## 臺北市都市更新及爭議處理審議會第 315 次會議紀錄

107 年 2 月 9 日府都新字第 10730019500 號

一、「變更臺北市中正區中正段一小段 66 地號等 10 筆(原 11 筆)土地都市更新事業計畫及擬訂權利變換計畫案」都市更新審議案(承辦人：事業科 毛胤儒 2781-5696#3086)

一、「擬訂臺北市大同區大同段一小段447-2地號等2筆土地都市更新事業計畫及權利變換計畫案」都市更新審議案(承辦人：事業科 唐煥鈞 2781-5696#3060)

發言次序	答覆	決議內容及理由															
	 <p>斯文里三期整建住宅 第一層平面圖</p> <p>臺北市大同區斯文里三期大龍街91樓○號 臺北市大同區斯文里三期大龍街89樓15號之○</p> <p>1. 陳述意見人所有建物座落位置 2. 陳述意見人所有建物與同棟 4 樓建物資訊分析</p>

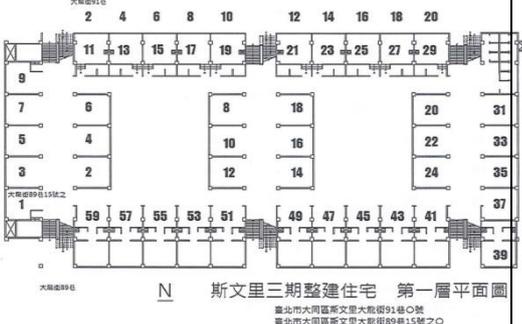
發言次序	答覆	決議內容及理由
	補，以符合法令相關規範。	
<p><b>30. 顏清會(當事人)(書面意見)</b></p> <p>(1)原一坪換一坪送公設，當初沒有說一樓不送公設。</p> <p>(2)原地主土地持有百分之六十，停車位應依照比例分給原住戶收租當管理費。</p> <p>(3)A 棟 2 樓至 13 樓，164 單位戶兩部電梯是否太少，請問是什麼條例規定?能否文字化。</p> <p>(4)案件如果審議通過，從搬遷到更新後使用執照幾個工作天完成，是否能請保險公司給有意願得人投保?</p> <p>(5)舊房的一樓的估價不如樓上層，低價格，有違常理。雖然室內的空間沒有上層大，但在原始價格就比上層樓高。</p>	<p><b>30-1 實施者受任人：臺北市都市更新處主任秘書-謝明同</b></p> <p>(1)本案因原居住單元面積小、戶數多，且又有航高限制，以容積獎勵 50%上限值的條件下進行權利變換，是以滿足基本居住需求下限的原則下進行本公辦都市更新案，一樓店面因單坪價格較樓上高，故無法滿足此需求。</p> <p>(2)未來市府分回的停車位亦將以出租的方式提供給居民使用。</p> <p>(3)電梯目前規劃一座可以容納 15~17 人，由於樓層不高，經評估未來搭配中高速電梯應可滿足使用需求。</p> <p>(4)後續工程發包及後續履約管理，本府依政府採購法及工程契約規定監督，使後續工程得以如期完工。</p> <p>(5)先就整體 89 巷一樓(內側)現況說明：          本案內側地面層並未實際臨路，故其商效不若一般臨街型店面：          A. 就出入動線分析：門牌為 89 巷之地面層位於社區內側，並未直接面臨巷道，不管從 89 巷或 91 巷要到達內側 1 樓位置，皆須從建物 6 座公有樓梯爬上階梯後進入，1 樓建物出入口面走道或中庭，就一般民眾通行習慣比較不會進入社區內。</p>	<p>有關權利價值、電梯設置及履保部分，請實施者依本次會議決議辦理。</p>

發言次序	答覆	決議內容及理由
	<p>B. 就騰本登記分析：經查騰本登記，內側一樓共 42 戶，僅有 1 戶登記為商業用、10 戶登記為店面，其餘 31 戶全部皆登記為住家用，目前之估價條件係全部以店面進行評估，已充分考量一樓地主之權益。</p> <p>C. 就現況商效分析：勘察本社區週邊環境，店效最佳處位於昌吉街，其次為大龍街，本社區座落位置商業效益已較差，加上內側一樓未能於社區外側臨街面設置明顯店招且現況之出入需由樓梯進入社區，就店面而言，其商效明顯受到建物規劃設計之影響。</p> <p>(6) 為忠實反應勘估標的一樓目前實際之店效及個別條件，在案例之選取上，係以巷內一樓並以騰本登記為商業用之案例為主。</p> <p>(7) 一樓店面首重商效，以鄰近之昌吉街為例，同一街廓之鄰街型店面，價格差異大。</p> <p>(8) 更新前 89 巷一樓未直接臨對外道路，不易直接與 91 巷臨路店面比較，且本案評估結果價格優於昌吉街之前後排一樓價格。</p> <p>(9) 就本案 89 巷 1 樓之價格合理性應與同棟樓上層住宅之價格進行比較，目前評估結果，89 巷 1 樓約為同棟 4 樓之 115%，就現況使用而言，實屬合理。</p> <p>(10) 再就陳述意見人之戶別分析如下</p>

<p>3. 評估結果並未低估陳述意見人之更新前價值，單價仍較同棟 4 樓高出 15%，總價之差異係因 1 樓面積遠低於 4 樓面積所致(1 樓面積約為 4 樓之 73.61%)。</p> <p>(11)每位所有權人就更新後應分配價值內選擇房地及車位，再進行差額找補，故每人都有選擇分配車位之權利。</p>	戶別	建物面積	評估單價	評估總價	單價差異率	1樓	7.7坪	50萬	3,847,800元	115%	4樓	10.45坪	43.6萬	4,558,118元	100%	
戶別	建物面積	評估單價	評估總價	單價差異率													
1樓	7.7坪	50萬	3,847,800元	115%													
4樓	10.45坪	43.6萬	4,558,118元	100%													
<p>31. 石慧鈐(當事人)(書面意見) (1)請維持原權利變換價格。</p>	<p>31-1 實施者受任人：財團法人臺北市都市更新推動中心-蘇雋懿副組長</p> <p>(1)推動中心與市府團隊也有注意到整體分配減少的狀況，後續會於審議會中積極與委員討論可調整之成本</p>	<p>有關權利價值及共同負擔部分，請依審議會決議辦理。</p>
